対策箇所説明図

番号灯

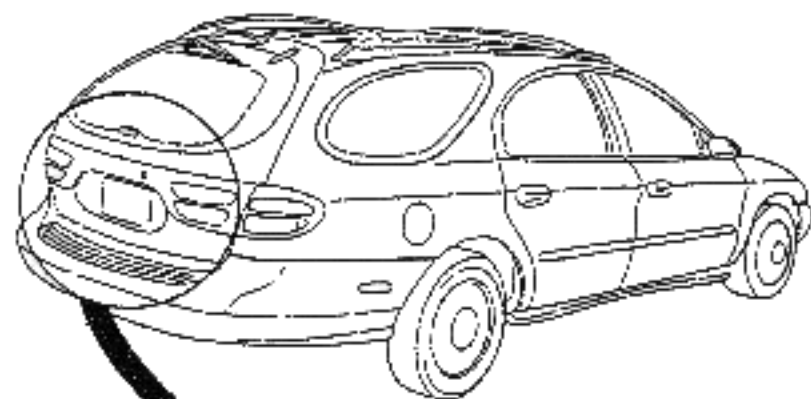
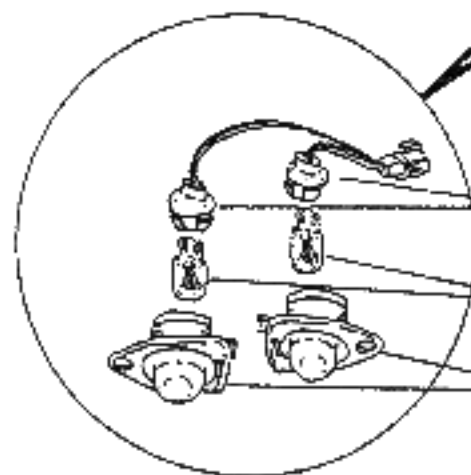
番号灯電球のワット数設定が高すぎるため、長時間点灯すると、当該番号灯のレンズ及び電球ソケットが熱により溶損するおそれがある。

全車両、当該電球を対用品と交換するとともに、当該レンズ及び電球ソケットを点検し、溶損が生じているものは、新品と交換する。

識別のためのシール
(黄色)を貼付する。
